資料 2 民間規格作成団体 作成資料（添付資料 1～6、別添資料 1-1～5-2）

件 名	[WES 9801:2026 特定認定高度保安実施者による保安検査基準 (コンビナート等保安規則関係)]
① 案件の要望者	日本溶接協会 圧力設備サステナブル保安部会 (部会長：石崎 陽一、出光興産株式会社)
② 民間規格等作成団体の承認日	日本溶接協会理事会 2026 年5月21 日審議済 <u>別添1-1 第39 期第11 回理事会議事録(案)</u> 民間規格としての規格発行；2026 年6 月1 日
③ 民間規格等作成団体における議決の状況	1) 日本溶接協会 圧力設備サステナブル保安部会 規格原案作成委員会審議（第4 回） 2026 年4 月20 日、委員数13 名賛成（総人数13 名） <u>別添1-6 第4 回 規格原案作成委員会 議事録</u> 2) 日本溶接協会規格委員会審議 ・2026 年5 月13 日 <u>別添1-2 第40-1 回 溶接規格専門委員会 議事録案</u>
④ 民間規格等作成団体で提出された主な意見及びその意見への対応概要	・主な意見及びその意見への対応については別添2-1 の項目2 参照 <u>別添2-1 WES9801 特定認定高度保安実施者による保安検査基準 改正内容について</u> ・委員会での議論は議事録参照 <u>別添1-3 第1回規格原案作成委員会 議事録</u> <u>別添1-4 第2回規格原案作成委員会 議事録</u> <u>別添1-5 第3回規格原案作成委員会 議事録</u> <u>別添1-6 第4回規格原案作成委員会 議事録</u>
⑤ 関係技術基準等への適合性に関する説明	関係技術基準などへの適合について別添参照 <u>別添2-1 特定認定高度保安実施者による保安検査基準 改正内容について</u> <u>別添2-2 規格体系</u> <u>別添2-3 技術上の基準に対する保安検査方法の設定</u> <u>別添2-4 WES9801とKHKSの比較</u>
⑥ 制定・改定等に係る意見公募の結果及びその意見への対応概要	・日本溶接協会の規定に従い、日本溶接協会のホームページでパブリックコメントを実施済 期間：2026 年3 月12 日～4 月10 日 ホームページ： <u>日本溶接協会-規格委員会-パブリックコメント</u> ・日本溶接協会の部会および委員会の審議(上記と合わせて実施) <u>別添3-1 パブリックコメント意見募集要領</u> <u>別添3-2 パブリックコメント意見募集結果</u>

別添2-1 特定認定高度保安実施者による保安検査基準改正内容について

g) 溶接補修 (A.4.3.8)

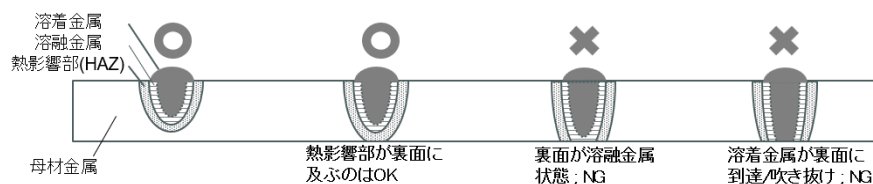
31	4. 2. 6. 2j) 6)		南委員長			この文章全体的にわかりにくい内容になっている。	この文章は、3. 3g)の図面を説明しているが、主語が○の説明で、文章が×を解説しているので文章を再検討する。		原案修正
			小川副委員長			『こととした』が頻発しているがいいのか？『ことを規定した』などに記載したほうがいいのか？	『ことを規定した』等、内容に即した文章に修正する。		原案修正

以下の通り、表 A.3 の“a) 耐圧部材を貫通していない溶接又はろう付”の解説に、概略図を追記した。

表 A.3 の“a) 耐圧部材を貫通していない溶接又はろう付”とは、前処理も含め溶接前の状態で耐圧部材を貫通している部位の溶接だけでなく、溶接前の状態では貫通していなくても溶接後に板厚全体にわたって溶け込んだ溶接のことであり、例えば片側肉盛溶接において溶接面の反対側（裏側）の一部が溶融して溶接金属（溶着金属又は溶融部）となった溶接は、耐圧試験の免除条件に該当しない。

f) 段階法による気密試験 (A.4.4.3.3)

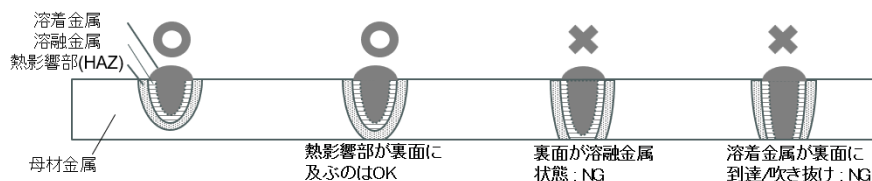
19	A. 4. 4. 3. 3		松久委員	誤記等	要修正	「ただし、低温ぜい性等により低温状態で昇圧することが適切でない場合はを除き、」ではどうでしょうか？	拝承		原案修正
27	解説4. 3 a)		松久委員	誤記等	要修正	a)の下から2行目の「圧力容器と配管の検査周期」に訂正願います。	拝承		原案修正
27	解説4. 3 f)		松久委員	誤記等	要修正	f)の2行目の「低温ぜい性等により低温状態で昇圧することが適切でない場合はを除き、」ではどうでしょうか？	拝承		原案修正
31	解説5. 6. 2 j) 4)		松久委員	誤記等	要修正	「・・・WES8103の有資格者が実施する旨を規定した。」ではどうでしょうか？	拝承		原案修正
32	解説5. 6. 2 k)		松久委員	誤記等	要修正	「・・・目視検査を少なくとも1年に1回実施する旨を規定した。」ではどうでしょうか？	拝承		原案修正
14	A. 4. 3. 3. 1	表A. 2	隆委員	技術	充実化	本表の配管系ですが変更にあたりKHKS0850-3(2024) Para. 4. 3. 3 および 表-2 との整合性を勘案する必要はございませんでしょうか？	原案の通り 規格複線化としてAPIの維持管理手法をKHKS0850-3から置き換えるものであり、特にKHKS0850-3との整合性は不要です。		原案合意
27	4. 3. a)		隆委員	誤記等		査周期⇒検査周期の誤記ではないでしょうか？	拝承		原案修正
27	4. 3. a)		隆委員	一般	充実化	上段部に背景の記載があるものの改訂理由が誤認防止という表現で多少違和感を感じました。意図は『配管の検査周期もAPI510で明確であるためその意向を優先し改訂。』という感じになりますでしょうか？ご検討をお願いします。	拝承 以下の通り修正しました。 「・・・最長4年と規定していたが、配管の検査周期についてもAPI 510に明確に規定されており、API 510に合わせ最長12年に変更した。」		原案修正

シェル&チューブ式熱交換器のように、設備を開放後組み立てる過程で外部から漏れが確認できない部位については、低温ぜい性等により低温状態で昇圧することが適切でない設備~~を~~除き、**従来法による気密試験 (A.4.4.3.2) 方法により実施することを明確にした。**

解説図 1—耐圧部材を貫通する溶接及び貫通しない溶接の例

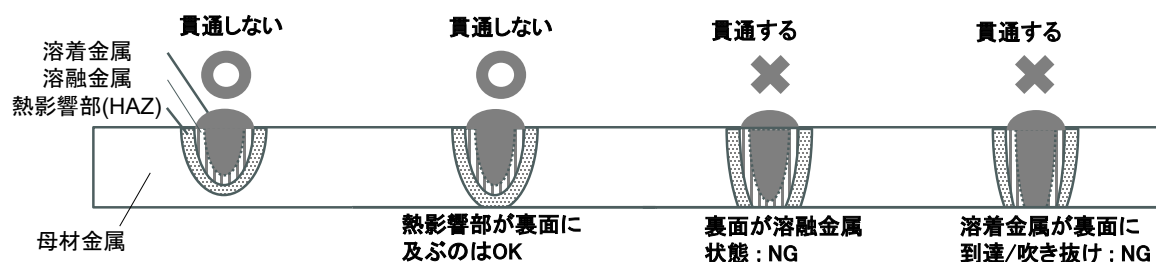
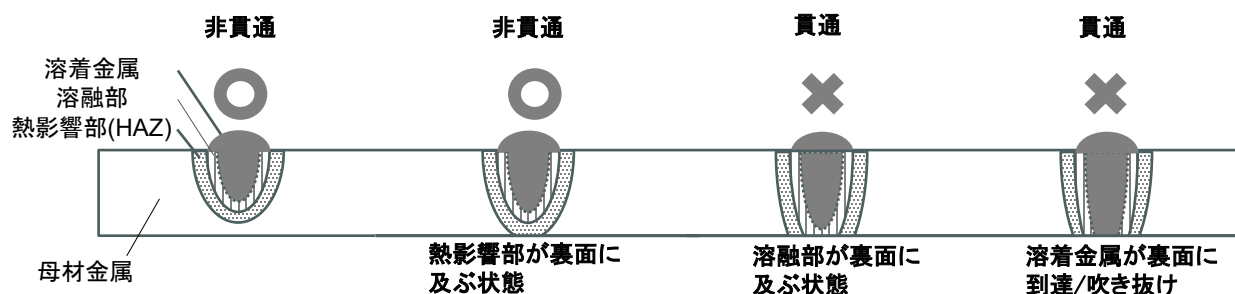
頁番号	箇条番号	図表番号	コメント者 氏名	コメントの タイプ①	コメントの タイプ②	コメント	コメントに対する回答	審議内容	審議結果
50	5.11 b)	解説図1	小川副委員長	一般	要修正	『貫通しない』⇒『貫通していない』、 『貫通する』⇒『貫通した』に修正のこ と。図は『非貫通』『貫通』とする	拝承		原案修正
50	5.11 b)	解説図1	中野委員	一般	要修正	『溶着金属』と『溶融金属』は区別せずに 『溶接金属』だけにして、一番右の図は不 要では？	本文に合わせて『溶融金属』は『溶融部』 などに修正する。		原案修正
53	5.18 b)		鈴木委員	誤記等	要修正	『当該規格についてはASME PCC-2:2022を参 考に見直しを検討しており、この点を考慮 し、この規格はASME PCC-2:2022のみを引用 するよう規定した。』に修正する	拝承		原案修正
53	5.18 b)			誤記等	要修正	『必要厚み』は『必要厚さ』に修正のこと	拝承		原案修正

解説図 1—耐圧部材を貫通した溶接及び貫通していない溶接の例
